水利工程生態檢核表 規劃設計階段附表

工程名稱 (編號)	東溝排水(第一期)改善工程	填表日期	民國 107 年 10 月 20 日
評析報告是否完成下列工作	<input checked="" type="checkbox"/> 由生態專業人員撰寫、 <input checked="" type="checkbox"/> 現場勘查、 <input type="checkbox"/> 生態調查、 <input checked="" type="checkbox"/> 生態關注區域圖、 <input checked="" type="checkbox"/> 生態影響預測、 <input checked="" type="checkbox"/> 生態保育措施研擬、 <input checked="" type="checkbox"/> 文獻蒐集

民眾參與紀錄表

生態保育策略及討論紀錄

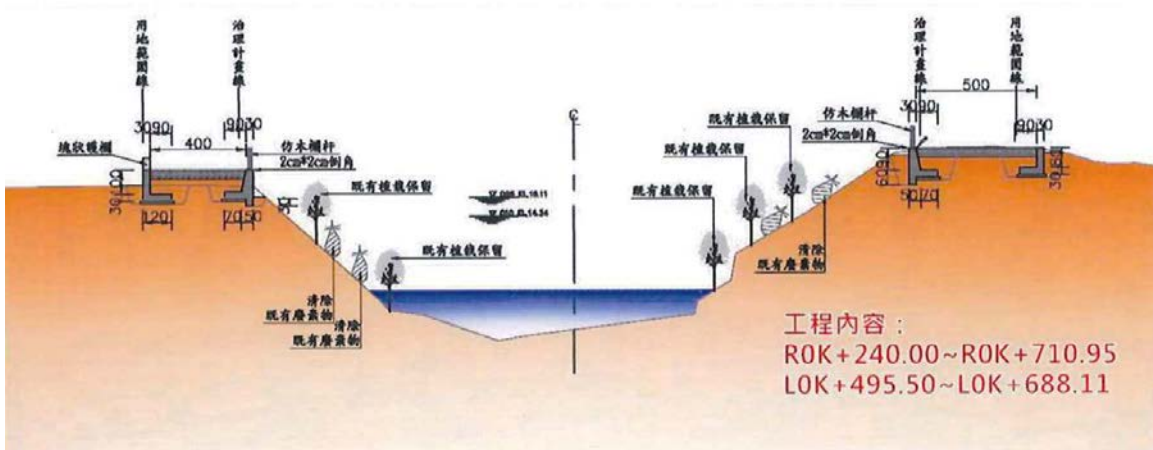
<p>(二)張豐年 醫師</p> <p>1. 該段豐盛之生態景觀在普遭過度開發之平地幾可謂碩果僅存，特別是彰化地區，建議加以保留，但優先清除周邊之垃圾雜物，並設法改善水質。至於居民「溝底或邊坡遭淘空之疑慮」應不是大問題，亟待多溝通加以化解。若當地有意，亦建議可往營造成觀光旅遊景點方向邁進。</p>	<p>取消護岸施作，保留邊坡濱溪林帶，及不擾動水域及河床環境，僅整建兩側水防道路，並限制工區範圍，避免擾動周圍植被帶。</p>
<p>2. 為免惡化生態景觀、甚水土保持，建議儘量不要動用上各種人為工事，理由在於：(1)不管是溝底或兩岸，只要施工或栽植等擾動，不管是生態抑或景觀，只會持續惡化，不可能改善。且施工後硬體水泥工事與周邊之地體勢必出現界面效應，後遺症短期間可能不易察覺，但就長期而言絕對無法逃脫，如固床工出現之上淤下淘後遺症。(2)土岸已長滿各種原生草木，除無懼洪流外，亦因從上遮擋陽光，可讓底下之草量減低（避免過度阻流）與樹木達至平衡，除可進一步強化水保功能外，更有利整體生態環境。(3)規劃簡報所提出之工法，不管是「植栽槽工法」，抑或「格框護岸＋生態護坡工法」，因底下還是不免用水泥，根部伸展總會受限；若上覆加勁格網之草包，苗木當難長上；縱使有幸長上，但長至一定程度，其幹基即會被加勁之塑膠網卡住，而長不好或長出無數之分歧枝，弱化樹勢。且枯水季時因吸收不到水分，草木皆不免乾枯死亡。</p>	
<p>3. 該地水患應不是問題，理由在於：(1)今年之 823 水患至少是彰化地區近十年來最嚴重之一次，但現勘時里長卻表示該地並未遭殃。(2)通常各排水之治理，都從最底下之段開始。但該排水卻是例外，從 Google earth 可看出其上河段早在 2002 年即已完工，能拖至今日，表示水患在該地應不是問題。</p>	<p>將持續與地方民眾溝通。</p>
<p>(三)趙克堅 研究員</p> <p>1. 應檢討整個排水系統會淹水的原因為何，找出源頭來解決問題是比較好的方式。</p>	<p>「員林大排水幹線排水系統-東溝排水支線治理計畫」已整體考量集水區內各排水支線排洪能力與改善方案，本工程依治理計畫需求改善計畫區域排水路排洪能力。</p>

<p>2. 既有的樹林就可以保護邊坡免於沖刷，而且當大水來時也有緩衝功能，水不會一下子全部溢流出來。</p>	<p>取消護岸施作，保留邊坡濱溪林帶，及不擾動水域及河床環境，僅整建兩側水防道路，並限制工區範圍，避免擾動周圍植被帶。</p>
<p>3. 水道中段有早期紅磚砌石及卵石渠壁，這些都可以列為文化保存對象，並利用一些景觀營造手法，讓更多人認識了解。</p>	<p>相關意見將納入方案檢討可行性。</p>
<p>4. 建議既有邊坡維持原狀，可在道路外側建擋水牆，如大水來時連水防道路都可當作緩衝空間，保護外圍周邊住家，如此除可保有水道周邊蟹類及其他生物棲息空間，亦能改善排水路防洪能力。</p>	<p>取消護岸施作，保留邊坡濱溪林帶，及不擾動水域及河床環境，僅整建兩側水防道路，並限制工區範圍，避免擾動周圍植被帶。</p>
<p>5. 東溝的目前兩岸樹木與水域渠道建構的景觀，不亞於台南台江國家公園四草綠色隧道，是彰化乃至中部地區極少見、珍貴的國家公園級景觀，應該積極保留。四草綠色隧道已經為當地青年創造區域的經濟效益。東溝現狀保留，清除垃圾，建議輔導在地民眾也可達到四草綠色隧道的光觀經濟模式。</p>	
<p>(四)游永滄 分會長</p> <p>1. 東溝大排兩側樹蔭生成茂密，溝裡有深度落差大，側邊樹林被大量惡意傾倒垃圾，建議邊坡離溝上堤岸道路下的大樹保留，留下間距砍伐疏離小樹苗，以利清垃圾，並讓空氣光線通透，留下大樹也會再長回來!</p> <p>2. 堤岸道路旁可以築護牆，溝底兩側真正較脆弱易崩塌的位置，再做水泥基礎加強!原東溝大排已經很棒了!再多點考量跟垃圾清理會更美!</p>	<p>取消護岸施作，保留邊坡濱溪林帶，及不擾動水域及河床環境，僅整建兩側水防道路，並限制工區範圍，避免擾動周圍植被帶。</p>
